relative à la demande de permis de construire présentée par la société
CN'AIR pour l'installation d'un parc photovoltaïque sur la commune de
Montagny

RAPPORT
CONCLUSIONS

***MEMOIRE EN REPONSE
AUX QUESTIONS POSEES DANS LE
PROCES VERBAL DE SYNTHESE***

Objet : Ce document répond aux questions du commissaire enquêteur formulées dans le cadre de l'enquête publique pour l'instruction de la demande de permis de construire - PC 069 13621 00005 - du projet de centrale photovoltaïque au sol de Montagny, sur l'ancienne carrière des Grandes Bruyères.

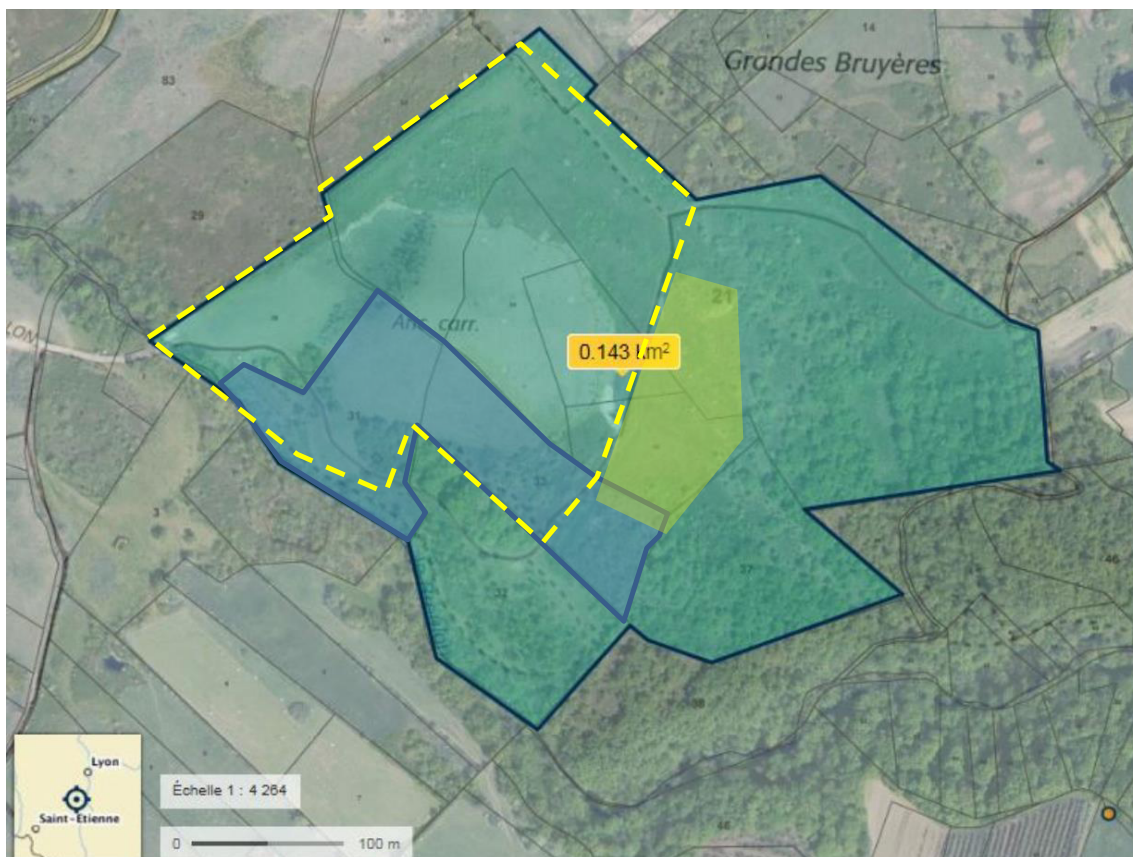
Les éléments qui figurent dans le dossier y apportent des réponses suffisantes ; toutefois rien n'est dit sur la question vue sous l'angle de la maîtrise foncière, élément qui d'une manière générale, n'apparaît pas clairement dans le dossier.

Pouvez-vous préciser qui sont les propriétaires des terrains et quel type d'accord vous permet d'en avoir la maîtrise nécessaire pour la réalisation du projet ?

Quelles dispositions ces accords prévoient-ils après la cessation d'activité ?

Réponse du porteur de projet :
